ILMAILUHALLITUKSEN TIEDOTUKSIA  
INFORMATION FROM THE NATIONAL BOARD OF AVIATION**MUUTOSMÄÄRÄYS**  
**AIRWORTHINESS**  
**DIRECTIVE**

M 744/77

744. Piper. Tarkastuksia polttoainejärjestelmässäKoskee: Seuraavia Piper -lentokoneita toimenpidekohtaisesti

Viite: FAA AD 77-12-01 sekä Piper Service Bulletin No 342, 376 ja 571.

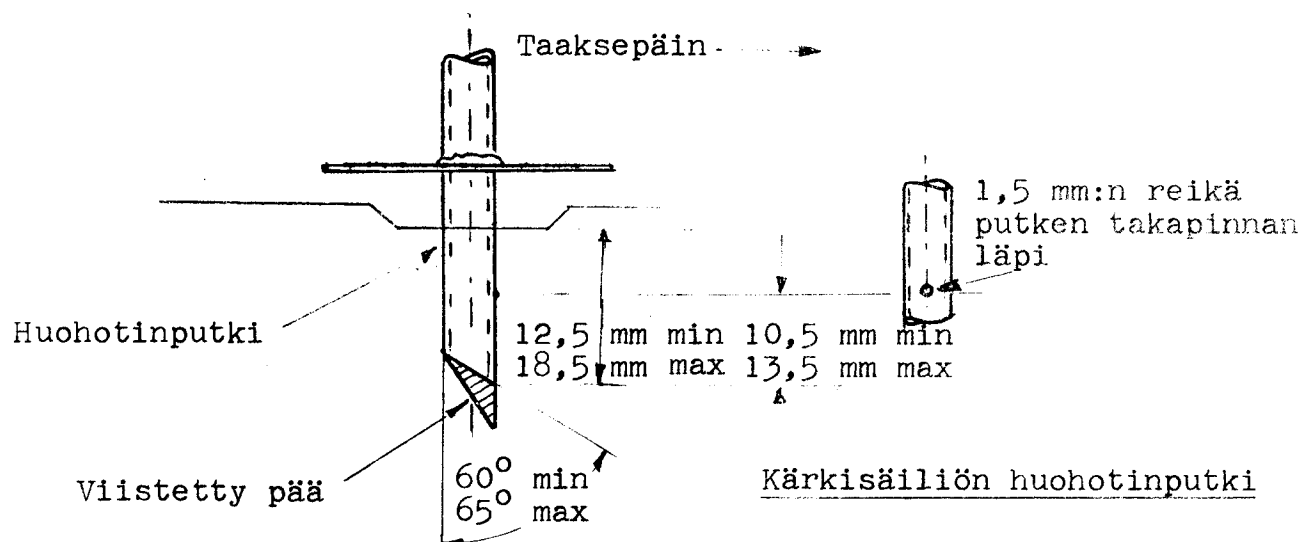
D. Tee seuraavassa huollossa pääsäiliöiden ja kärkisäiliöiden huohotinputkiin seuraava muutos ja/tai tarkastus.

1. Muuta kärkisäiliöiden huohotinputkien mitat alla olevan kuvan mukaisiksi

Huom. Joihinkin kärkisäiliöihin ei ole asennettu ulkonaisia huohotinputkia. Näitä säiliöitä ei toimenpidekohta D1 koske.
